SUPERINTENDENCIA DE INDUSTRIA Y COMERCIO	
RAD: 11-65401- -5	FECHA: 2013-01-16 15:03:09
DEP: 2020 DIRECCION DE NUEVAS CREACIONES	EVE: 378 FASE NACIONAL INCLUIDO CAPITULO I
TRA: 11 PCT-PATENTE DE INVENCION CAPITULOS I Y II	FOLIOS: 7
ACT: 519 PRESENTACION

Asunto: Radicación: 11-65401- -5
 Trámite: 11
 Evento: 378
 Actuación: 519
 Oficio: 310
 Folios: 7

Título de la solicitud: “Método y ensamble de molde para moldear por rotación una parte de tubería con un extremo de grifo, así como una parte de tubería obtenida con el mismo”.

Figura 2 Documento EP1482097

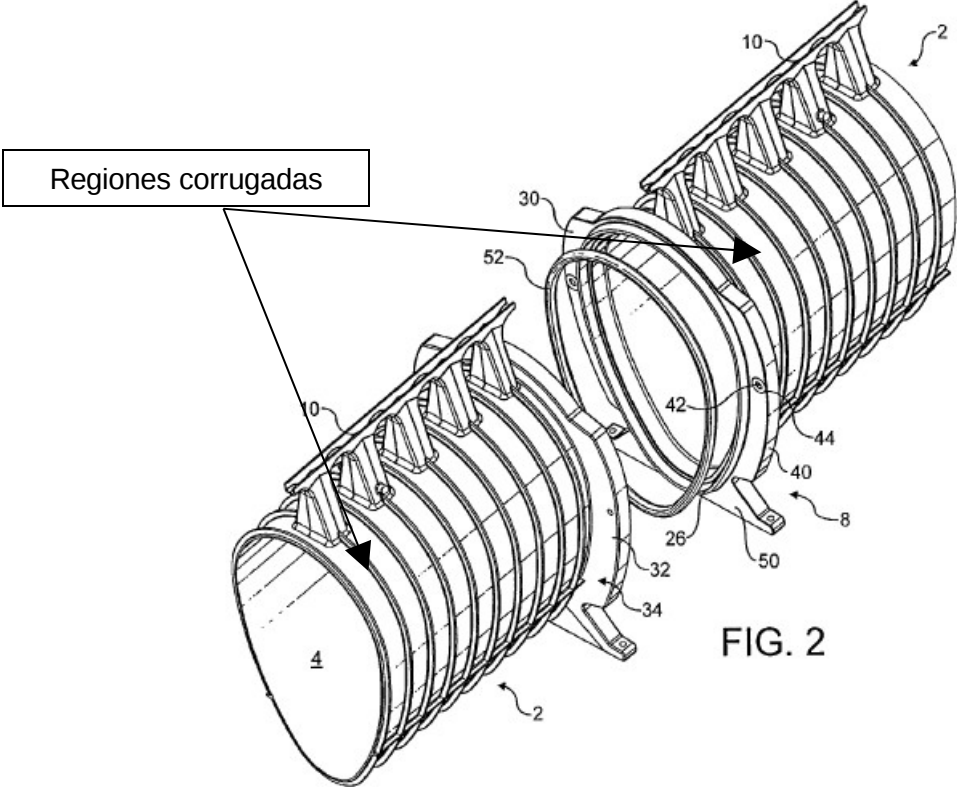
Las características esenciales del método para hacer una parte de tubería de la reivindicación 1 habían sido divulgadas previamente en el documento D1, el cual enseña un sello de drenaje, el cual incluye una sección tubular de plástico (2) que incluye una porción de tubería (4), unos extremos (6) y (8) rígidos con respecto al resto de la sección lineal (2), donde en el extremo hembra (6), una cara frontal (22) de la sección de caja (20) está hecha para proporcionar una ranura profunda (24), un borde (26) es formado en la sección de caja (20) en el extremo macho (8), unas secciones tubulares (2) pueden ser formadas en una pieza utilizando moldeado rotacional y unas porciones de pared (30) y (32) unidas por una pared lateral (40) de tal manera que las aletas (34) son huecas y de menor peso, pero mucho más rígidas que el resto de la sección tubular.

En consecuencia, la reivindicación 1 carece de novedad, según lo divulgado en el documento D1.

D1 revela un borde (26) formado en la sección de caja (20) en el extremo macho (8) (Fig. 2, Párr. 0017), lo cual afecta la novedad de la reivindicación 6.

D1 revela un cuerpo principal con una pared corrugada (Fig. 2), lo cual afecta la novedad de la reivindicación 10.
